Réf. DPC : 2232-0013/01/2018-111PR (corr. : Mme A.-E. Totelin)  
Réf. DU : 02/PFU/703260 (corr. : M. Th. Petitjean)  
Réf. CRMS : AA/KD/AUD20019\_636\_Chautoir\_4a6  
Annexe : 1 dossier

**Objet :** AUDERGHEM. Drève Louisa Chautoir, 6.  
Demande de permis unique portant sur la transformation de la maison unifamiliale :  
modifications de baies en façade, aménagements intérieurs et aménagements des  
abords, abattage d'un arbre à front de voirie ▪ **Avis conforme de la CRMS**

En réponse à votre courrier du 26/03/2019, reçu le 26/03/2019, nous vous communiquons ***l'avis conforme favorable sous conditions*** émis par notre Assemblée en sa séance du 03/04/2019.

Façade avant du bâtiment, côté avenue du Parc de Woluwe.  
Photo de gauche : élévation d'origine (avril 1927) – à droite : photo Brugis  
La partie de la maison concernée par la demande se trouve à gauche sur la photo.

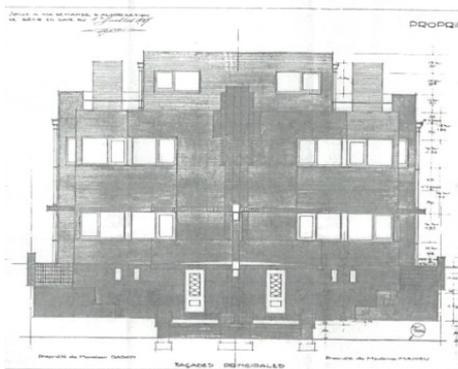
L'agrandissement des deux petites meurtrières à gauche de la porte existante est prévu, comme déjà opéré sur la maison jumelle voisine.

L'agrandissement de la porte existante, tel que prévu au stade de l'avis de principe, n'a pas été retenu. La porte pleine existante sera remplacée par une porte vitrée.

***La CRMS ne s'oppose pas à l'agrandissement des meurtrières. Elle souscrit également au remplacement de la porte pleine existante par une porte vitrée.***

Au 1<sup>er</sup> étage, il est prévu de déposer la pergola surplombant la terrasse.

***Parce que la dépose de cet ajout tardif permet un retour à la situation d'origine et un rétablissement de la symétrie entre les deux parties de la maison, la CRMS y est favorable.***

Au 2<sup>e</sup> étage, en façade avant, il est prévu d'abaisser l'allège de la chambre installée dans l'une des 2 pièces d'origine. L'allège de la baie existante est en effet assez haute, et la baie offre par conséquent un éclairage assez limité dans la chambre.

***La CRMS ne s'oppose pas à cette intervention (non visible depuis l'espace public) sous réserve expresse de ne pas aménager de porte-fenêtre pour donner accès à l'actuelle plateforme. Celle-ci ne pourra en aucun être transformée en une terrasse d'agrément car cela entraînerait inévitablement l'installation de différents dispositifs (rambarde de sécurité, tentes solaires, etc.) qui modifieraient profondément l'aspect et la typologie de la toiture.***

Façade arrière du bâtiment, côté drève Louisa Chaudoir

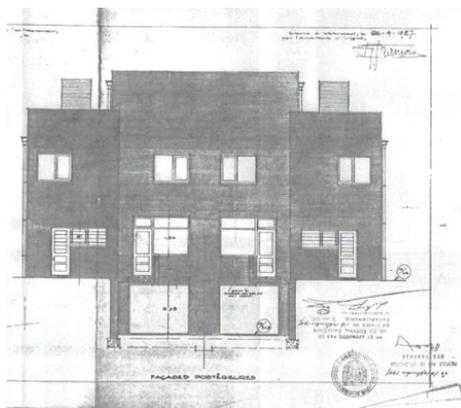
- l'agrandissement de la baie de la cuisine ;
- l'agrandissement de la baie de la salle-à-manger.

Seule petite modification par rapport à la première version du projet : il est ici prévu d'aligner le linteau de la nouvelle baie de la cuisine à celui de la baie de la salle-à-manger (dont la hauteur ne sera pas modifiée). Cette façade présente un intérêt esthétique moindre par rapport à la façade avant, et a déjà perdu son caractère symétrique. Les interventions proposées n'en perturberont pas la lecture et seront très peu visibles depuis l'espace public.

***La CRMS souscrit aux interventions projetées, en ce compris la proposition d'aligner les hauteurs de linteaux.***
